## 【改善箇所説明図】

## 【基準不適合箇所】

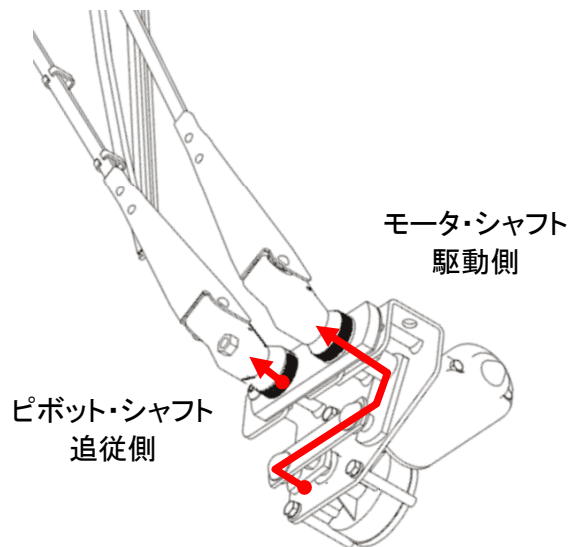
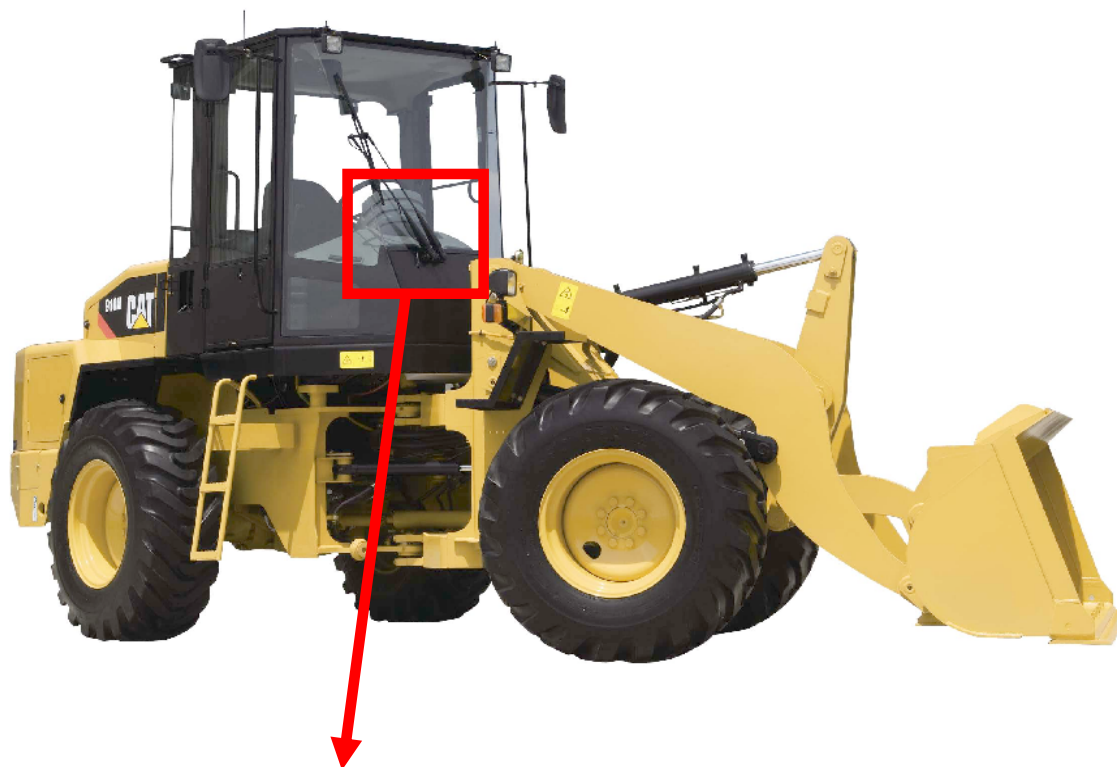
キャブ仕様のショベルローダにおいて、前面ガラス用窓ふき器のワイパー・アームを駆動用モータ・シャフトに取り付けるナットの締め付けトルクが低いものがある。そのため、そのままの状態で使用を続けると、ワイパー・アームが脱落するおそれがある。

全車両、ワイパー・アームを新品に交換し、正規のトルクで締め付ける。

識別：ワイパー・ナット上部に白色のペイントを塗付する。
